IRG.271.08.1.2020

W odpowiedzi na zapytania przesłane przez Wykonawcę w postępowaniu przetargowym na „Przebudowa drogi gminnej nr 105194L w Ciechankach Krzesimowskich i Piotrówku Drugim” prowadzonego w trybie przetargu nieograniczonego o nr IRG.271.08.2020, o następującej treści:

km 0+000,00 do km 3+303,00

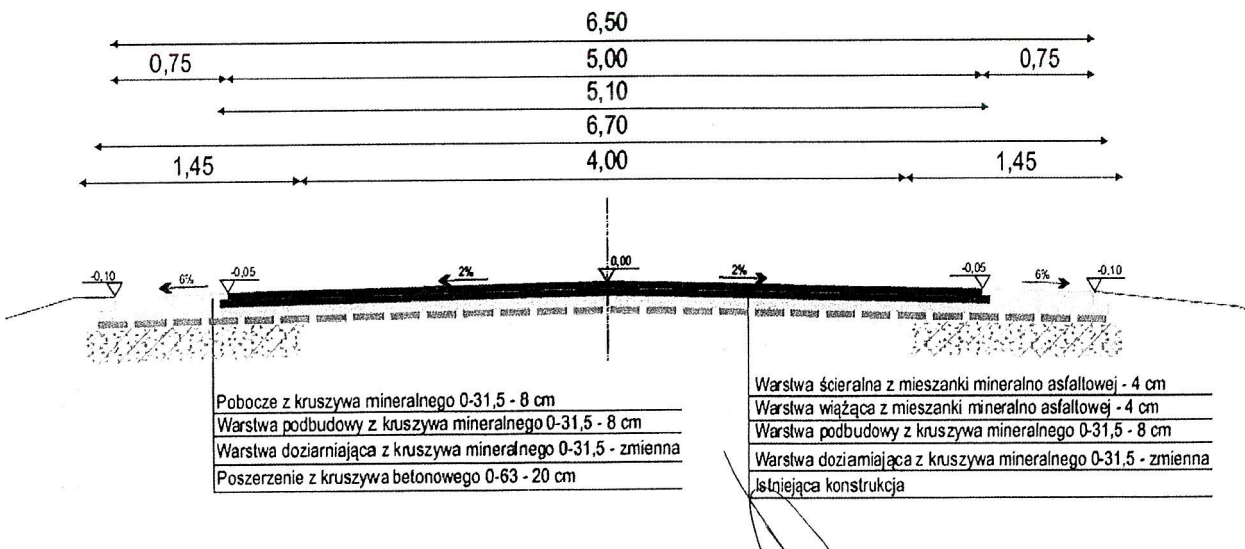
2. Proszę o wskazanie w którym miejscu na przekrojach poprzecznych jest warstwa MMC, jaka jest jej grubość oraz ilość? Dokumentacja nie zawiera rozpoznania istniejącej konstrukcji, więc trudno będzie założyć prawidłową ilość spoiwa, a tym bardziej potrzebę i ilość doziarnienia.

Prosimy o uzupełnienie dokumentacji technicznej o rozpoznanie istniejącej konstrukcji.

Ad 2. Istniejąca konstrukcja drogi składa się z nawierzchni z betonu asfaltowego o grubości 3-7 cm i podbudowy ze stabilizacji piasku cementem o grubości około 20 cm. Ilość doziarnienia określa dokumentacja projektowa rysunki profil podłużny i przekroje poprzeczne oraz przedmiar robót.

Rysunek „Przekrój normalny” obrazuje warstwę doziarniącą, poszerzenia z kruszywa betonowego i istniejącą konstrukcję. Technologię wykonania opisano w opisie technicznym „Na całej długości drogi zaprojektowano poszerzenia z kruszywa betonowego 0-63 mm o grubości 20 cm. Po wykonaniu poszerzeń na istniejącej jezdni należy wykonać warstwę wyrównawczą z kruszywa mineralnego 0-31,5 o grubości zmiennej. Następnie zostanie wykonany na głębokość 25 cm recykling głęboki na miejscu – proces technologiczny polegający na wykorzystaniu istniejącej nawierzchni po doziarnieniu jej kruszywem, dodaniu cementu, wymieszaniu go przy zachowaniu optymalnej wilgotności i z tak uzyskanej mieszanki wykonanie warstwy podbudowy w jednym ciągu technologicznym samobieżną maszyną frezującą i układającą.”

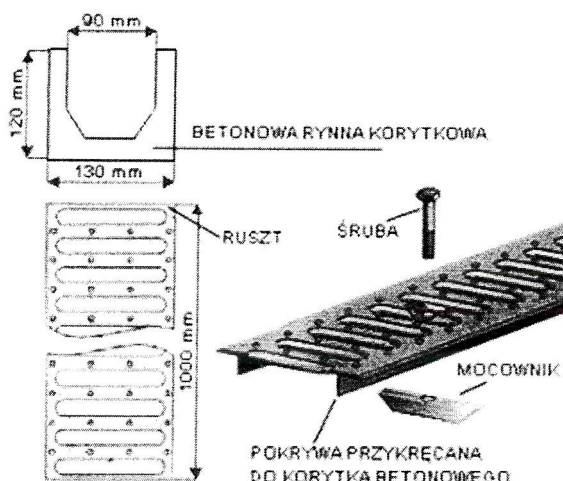
3. Prosimy o zamieszczenie szczegółu odwodnienia liniowego (przedmiar poz. 1.3.2).
4. Prosimy o podanie obowiązującej kategorii obciążenia ruchem dla mieszanek mineralno-bitumicznych

Ad 3. Przedstawiamy szczegół odwodnienia liniowego.
